**"CONSTRUCCIÓN DE LA PLANTA DE TRATAMIENTO DE AGUAS RESIDUALES EN LA  
CIUDAD DE SANTA LUCÍA DEPARTAMENTO DE CANELONES"**

**LPI Nº 18.672**

**CIRCULAR Nº 017**

## Aclaraciones

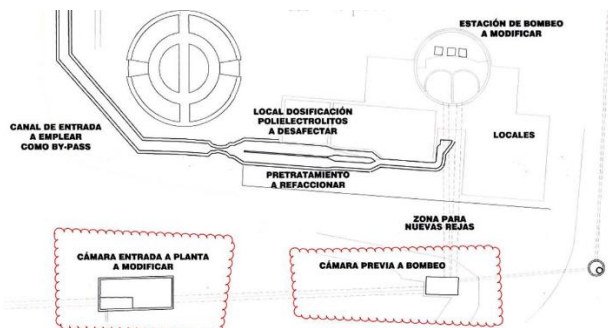
**Consulta Nº 24:** Confirmar unidad de cotización del rubro se indica m3 para el riego asfáltico.

**Aclaración Nº 24:** Si se refiere al rubro 10.6 Pavimento riego asfáltico, que tiene como unidad m3, este rubro se elimina por la Enmienda Nº 8 de esta Circular.

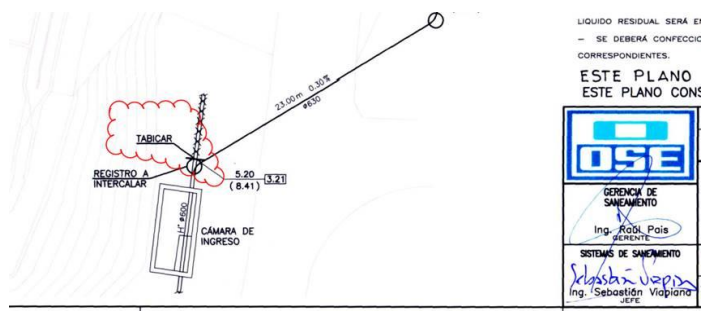
Según se desprende del plano 43240/IS03 de los recaudos del llamado, la cámara previa al bombeo es la que en la PTAR actual, sigue a la “Cámara entrada a planta a modificar”:

De acuerdo al plano 43240/IS07A, ha de tabicarse la salida de la cámara de entrada a planta, según se muestra en la figura a continuación:

Este tabique interrumpe el colector que alimenta la cámara previa a bombeo, razón por la cual entendemos que ésta última quedaría fuera de servicio.

De acuerdo a lo anterior, no se entiende a que se refieren los siguientes rubros del rubrado elaborado por OSE para la licitación, que se listan a continuación. Asimismo, no hemos encontrado planos que muestren los equipos listados en dichos rubros, ni tampoco una descripción de dicha cámara en la memoria técnica.

En caso de estar efectivamente dentro del alcance, la realización de los trabajos cuyos rubros se listan, se solicita información gráfica de dicha cámara y de los equipos a instalar en su interior. En este caso, se solicita además aclaración respecto de la función que cumpliría la cámara en el contexto del proyecto.

En caso de no corresponder estos rubros, solicitamos su eliminación.

**Aclaración N° 26:** Ya fue respondida en Enmienda N° 2 de esta Circular.
